Correction Urgente de Dispositif Médical – 2955842-10/21/2013-010-C

Remplacement des modules de lampe à « finition métallique » de l'illuminateur du système da Vinci Si® (IS3000).

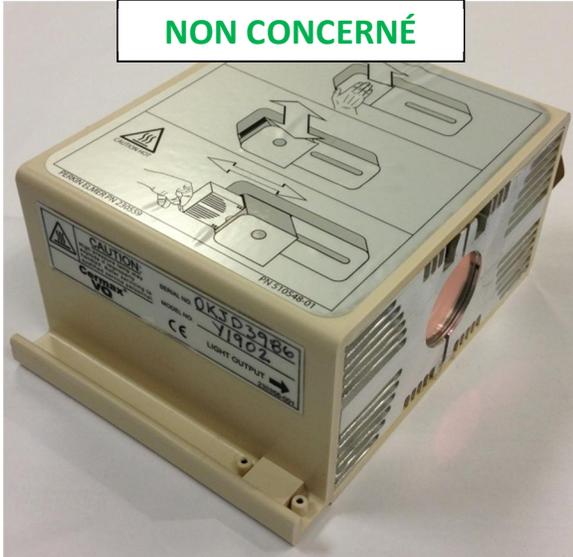
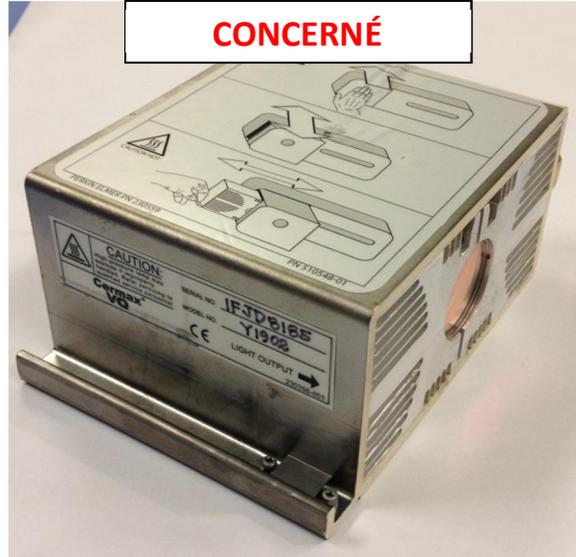
Module de lampe à **finition plastique**

Module de lampe à **finition métallique**

Version « -04 » non concernée

Version « -05 » concernée

Étape	Module de lampe HD IS3000 installé dans l'illuminateur HD IS3000
1.	<p style="text-align: center;">Finition métallique</p>  <p>Retirez le module de lampe à finition métallique et installez un module de lampe à finition plastique. Si vous devez commander le module de lampe à finition plastique de remplacement, passez à l'étape 2.</p>
	<p style="text-align: center;">Finition plastique</p>  <p>Continuez à utiliser le module de lampe à finition plastique.</p>
	<p style="text-align: center;">Illuminateur Firefly (fluorescence)</p>  <p>Passez à l'étape 3.</p>
